*Ministero dell'Ambiente e della Sicurezza Energetica*

**Parere n. 715 del 17 marzo 2023**

<b>Progetto:</b>	<p><b><i>Verifica di Assoggettabilità a VIA</i></b></p> <p><b>Opere di completamento a protezione e salvaguardia del Molo Santa Maria, Comune di Gaeta</b></p> <p><b>ID_VIP 9181</b></p>
<b>Proponente:</b>	<p><b>Santamaria S.r.l.</b></p>

Dettaglio costruttivo della scogliera

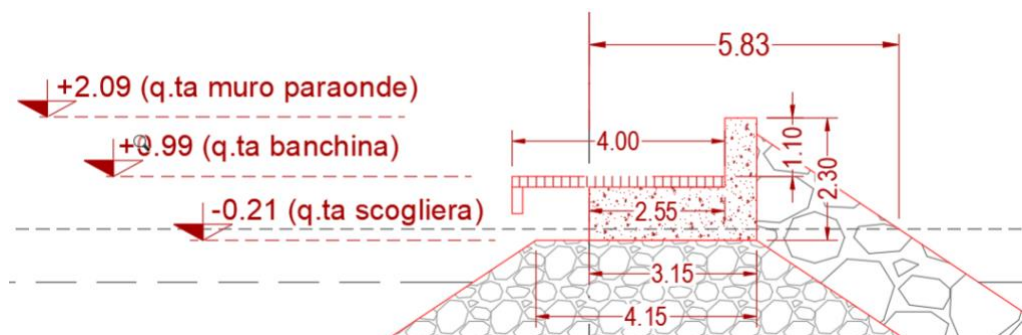
- in sede di progettazione esecutiva, verificare l'eventuale necessità che il progetto debba essere modificato, attesa la presenza già allo stato accertata, alla base del prolungamento del pontile, di uno spessore di circa 18 m di sedimenti costituiti da limi da debolmente argillosi ad argillosi a tratti sabbiosi, da “molto molli” a “molli”, litologie che ragionevolmente sembrano essere la causa dei fenomeni di dissesto, cedimenti differenziali e conseguenti lesioni nel piano di calpestio, di cui il molo Sanità è già oggetto;

- la modesta significatività degli impatti sulle componenti ambientali, avendo però cura delle biocenosi marine;
- le scadenti proprietà geomeccaniche dei sedimenti di fondazione che impongono la necessità di adottare soluzioni progettuali atte a controllare e ridurre i notevoli cedimenti attesi, da monitorare adeguatamente al fine di limitare successivi interventi di consolidamento e ripristino delle strutture, onerosi anche in termini dei conseguenti effetti ambientali;

- verificare, attraverso uno specifico progetto di monitoraggio topografico-geodetico e geotecnico, l'entità dei cedimenti attesi in fase di progettazione e dei tempi di consolidamento dei sedimenti di

fondazione, nonché di eventuali movimenti differenziali delle strutture che potrebbero indurre lesioni con conseguente necessità di ripristino e adeguamento delle opere;

Il monitoraggio topografico-geodetico e geotecnico delle nuove opere, finalizzato alla verifica dei cedimenti attesi nella fase esecutiva della progettazione geotecnica e all'individuazione di eventuali fenomeni di movimento differenziale, da eseguirsi a partire dal corso d'opera e in post operam per almeno 5 anni, con cadenza da opportunamente prevedersi nel relativo progetto sia in relazione ai tempi di consolidamento sia all'occorrenza di eventi meteomarinari estremi, dovrà includere pure la porzione esistente del pennello oggetto di prolungamento e il molo Sanità.
